Dotyczy: postępowania o udzielenie zamówienia publicznego pn. „**Bydgoszcz zielono-niebieska. Retencja i zagospodarowanie wód opadowych lub roztopowych. Zadanie 2 i 3.**” (nr referencyjny ZP-006/Rb/RZ/2024, dalej „Postępowanie”).

Wyjaśnienia treści Specyfikacji Warunków Zamówienia (dalej jako „SWZ”)

Ul. Sienkiewicza – odtworzenie nawierzchni asfaltowej

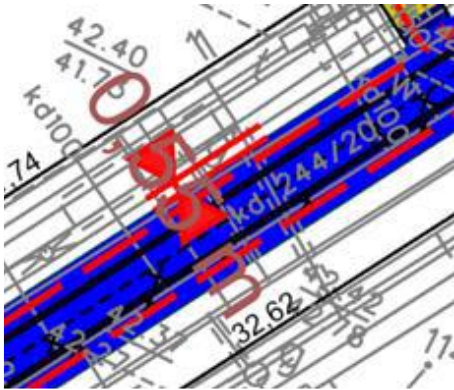
Po północnej stronie, zgodnie z projektem odtworzenia nawierzchni, krawędź odtwarzanej masy jest zaprojektowana 55cm od istniejącego krawężnika. Nie ma możliwości, żeby taki fragment asfaltu się utrzymał w trakcie prowadzenia robót prosimy zatem o weryfikację projektu drogowego

Odtworzenie terenu należy realizować zgodnie z ST.01.06 „Roboty drogowe”; ST.01.04.01. KANALIZACJA GRAWITACYJNA pkt 6.12; ST.01.04.02. KANALIZACJA TŁOCZNA pkt. 6.7; ST.01.04.04. SIEĆ WODOCIĄGOWA pkt. 6.7

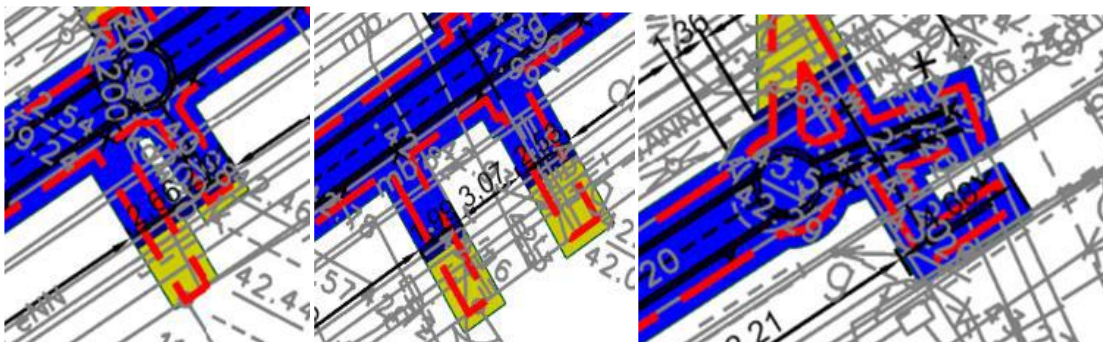
Są zaprojektowane przejścia poprzeczne przez jezdnie w niewielkiej odległości od siebie. Należałoby założyć, że w trakcie prac przy montażu sieci odcinek pomiędzy przejściami ulegnie zniszczeniu i też będzie do odtworzenia prosimy zatem o weryfikację projektu drogowego.

Odtworzenie terenu należy realizować zgodnie z ST.01.06 „Roboty drogowe”; ST.01.04.01. KANALIZACJA GRAWITACYJNA pkt 6.12; ST.01.04.02. KANALIZACJA TŁOCZNA pkt. 6.7; ST.01.04.04. SIEĆ WODOCIĄGOWA pkt. 6.7.

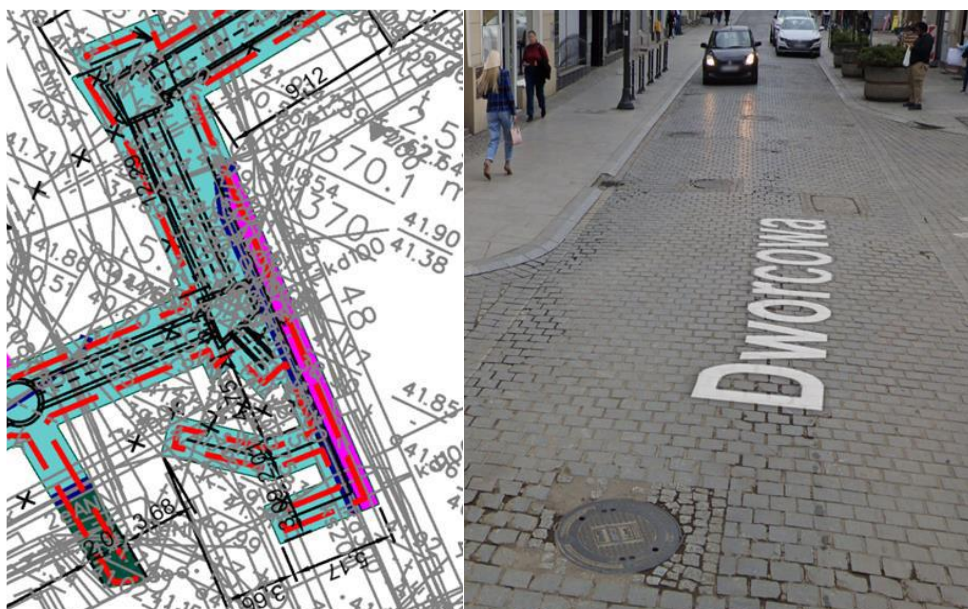
- d. Układania krawężników (np. przy każdym przejściu poprzecznym przez jezdnię i dojściu do granicy pasa drogowego).

[Zgodnie z dokumentacją projektową.](#)

C3_K13K13.1_4.17

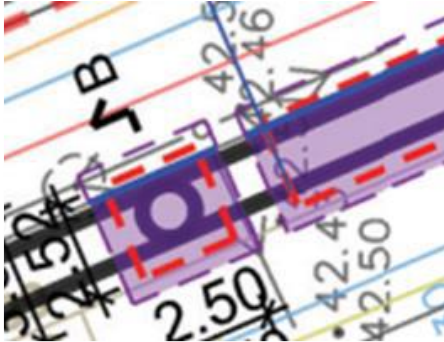
Prosimy o podanie sposobu na przygotowanie krawędzi jezdni bitumicznej do odtworzenia.?

Zgodnie z dokumentacją projektową.
